**REGIONE
PUGLIA**

OGGETTO: [ID VIP 9153] - Parco agrivoltaico denominato "FRAGAGNANO", della potenza di 66 MW e delle relative opere di connessione alla RTN, da realizzarsi nei comuni di Mesagne (BR), San Donaci (BR) e Cellino San Marco (BR).

Istanza per il rilascio del Provvedimento di VIA statale ex art. 23 del D.lgs. n. 152/2006 e ss.mm.ii.

Inquadramento progetto ID VIP 9153

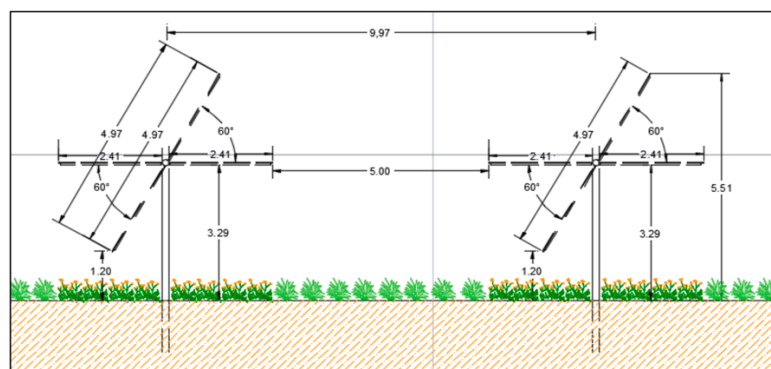
Il Proponente considera nel calcolo delle aree anche l'area perimetrale esterna all'impianto e quella al di sotto dei pannelli, che, come si vedrà, hanno altezza minima da terra di soli 1,20 mt rendendo le aree inadatte ad essere coltivate. Del resto gli elaborati sono contraddittori sul punto

Da stralcio PPTR aree 1 e 2

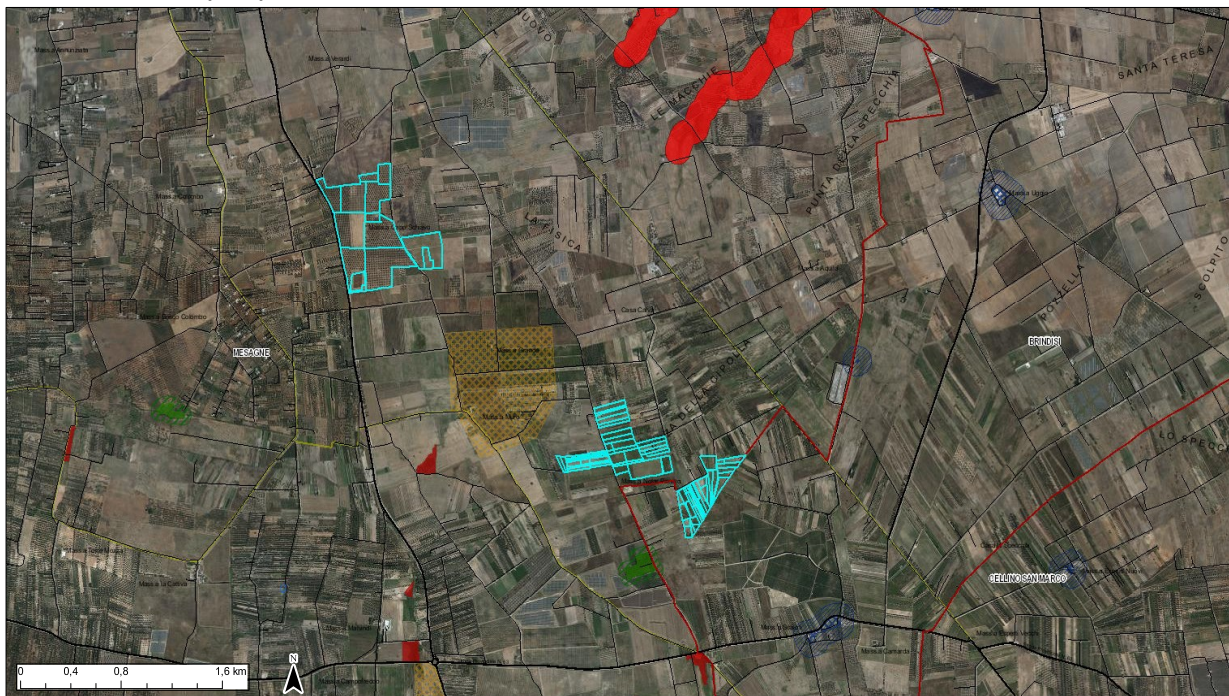
Rispetto all'AREA 2, a meno di 500 in direzione nord ovest si rileva un **vincolo archeologico diretto**, "Muro Maurizio" (Masseria Muro) del 28/05/1991 istituito ai sensi della L. 1089; altri vincoli sussistono ma a distanze maggiori.

Stralcio PPTR area 3

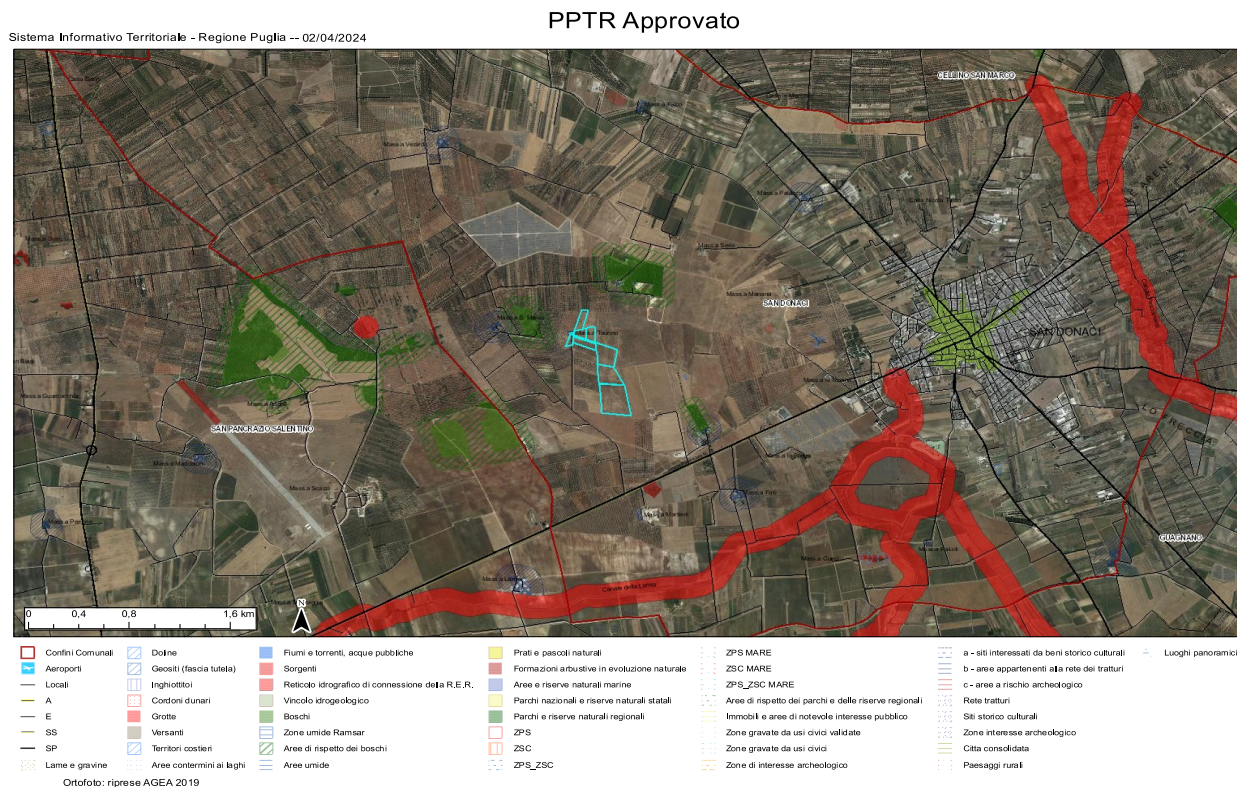
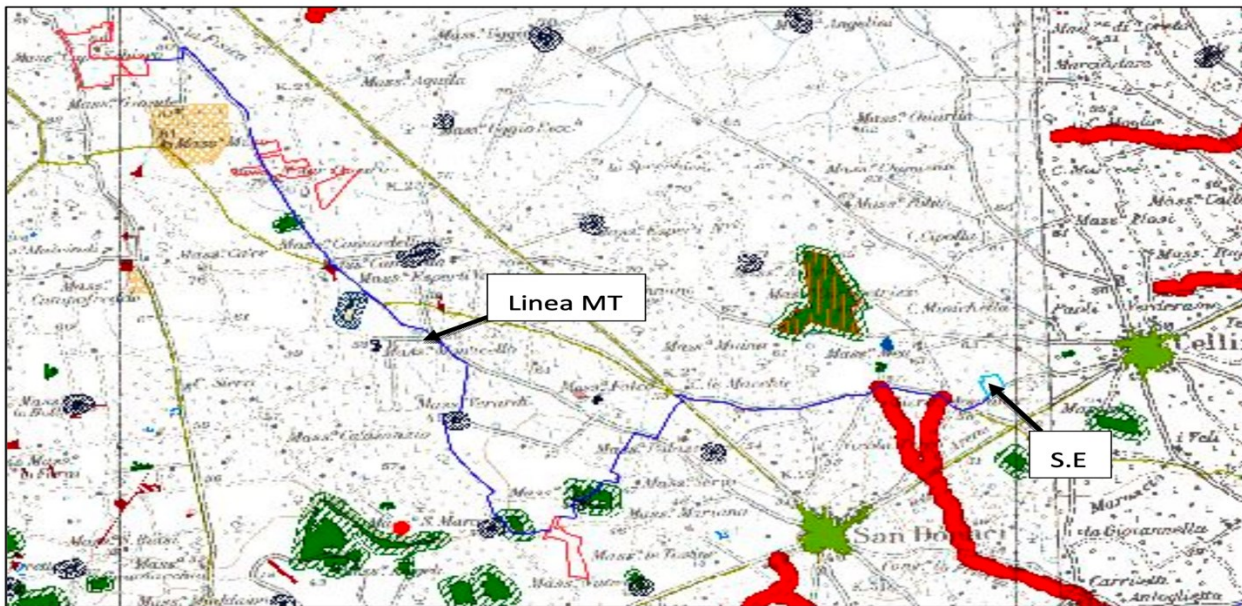
L'AREA 3 intercetta una segnalazione architettonica "Masseria Taurino" e pertinente area di rispetto, a 500 m da UCP dolina e 1,6 km da UCP grotta Sant'Angelo PU 107. A circa 1,6 km è presente un reticolo della RER "Canale Lamia". Sono inoltre presenti formazioni boschive con pertinenti aree di rispetto: a 200 m in direzione ovest; a 300 metri in direzione nord; a 500 metri in direzione est; a 700 in direzione sud ovest.

Particolare dell'Area 3 che intercetta una segnalazione architettonica e relativa area di rispetto

(es. gli elaborati 5ISA3S2 Elaborato Grafico 04c e 5ISA3S2 Elaborato Grafico 16) in quanto mostrano le medesime aree collocate al di sotto dei pannelli talora coltivate e talora no:

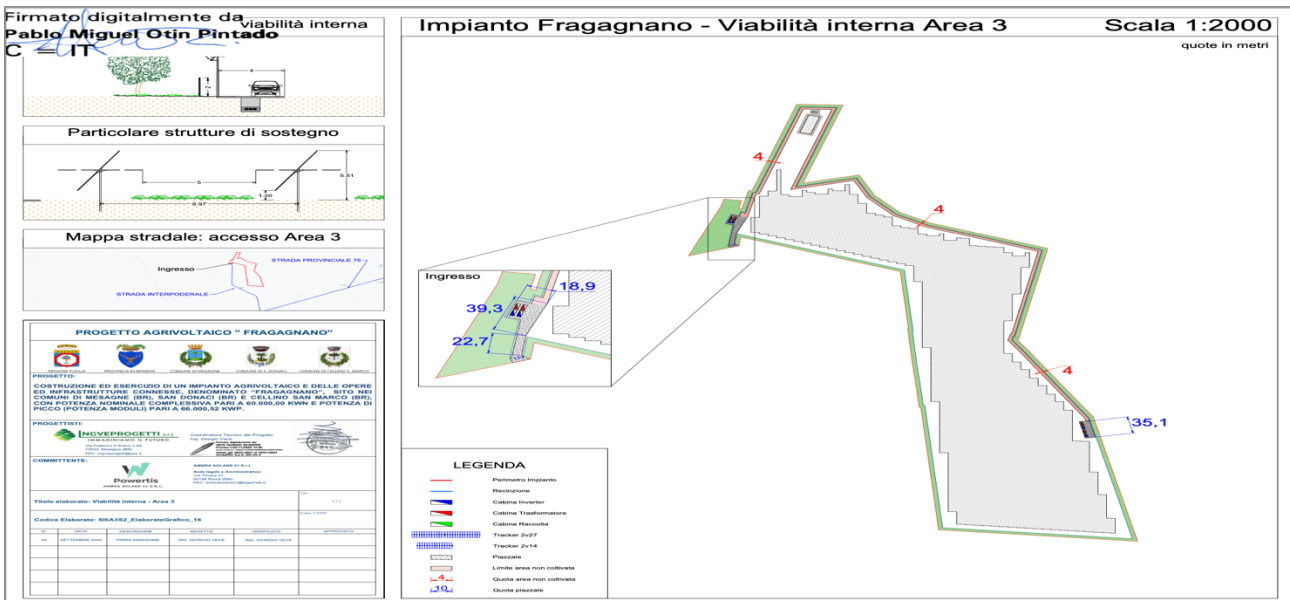
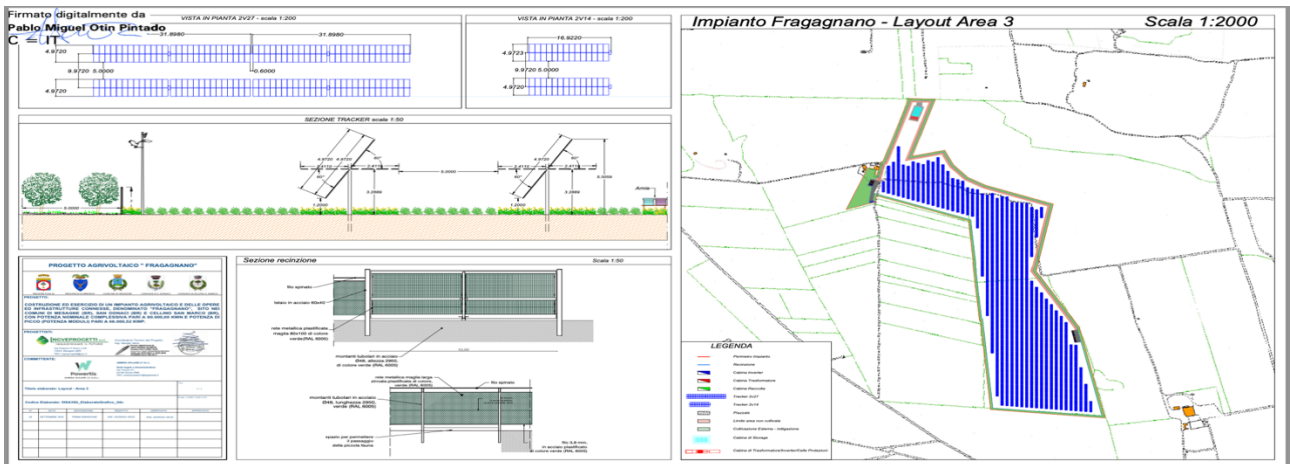
La medesima incongruenza emerge dal confronto tra 5ISA3S2 Elaborato Grafico 04b e 5ISA3S2 Elaborato Grafico 15, 5ISA3S2 Elaborato Grafico 04a e 5ISA3S2 Elaborato Grafico 14.

Quindi, per l'AREA 1, escludendo le aree esterne e quelle al di sotto dei tracker si ricava che: $S_{agr}/S_{tot} = 196.082,03/ 401467,55 = 0,48$ e non 95,79 come dichiarato. Per l'AREA 2, applicando il medesimo principio, si ricava che $S_{agr}/S_{tot} = 179029,00/ 347577,93 = 0,51$ e non 97,18 come dichiarato. Infine, per l'AREA 3: $S_{agr}/S_{tot} = 79062,24/ 156448,47 = 0,50$ e non 96,19 come dichiarato.

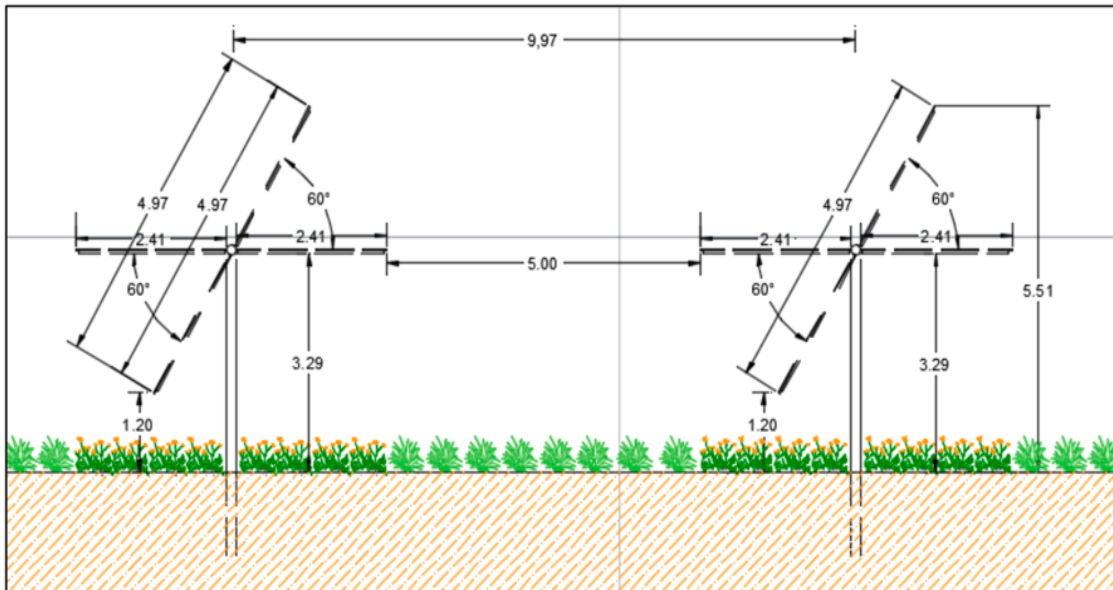
Da questo schema emerge chiaramente che il progetto proposto rientra nel tipo 2, non comportando alcuna integrazione fra la produzione energetica ed agricola, ma esclusivamente un uso combinato della porzione di suolo interessata.

L'altezza minima non consente di coltivare al di sotto dei pannelli, considerando che i pannelli sono in movimento e che si parla di operazioni culturali interamente meccanizzate.

Il requisito C non è dunque ritenuto soddisfatto.
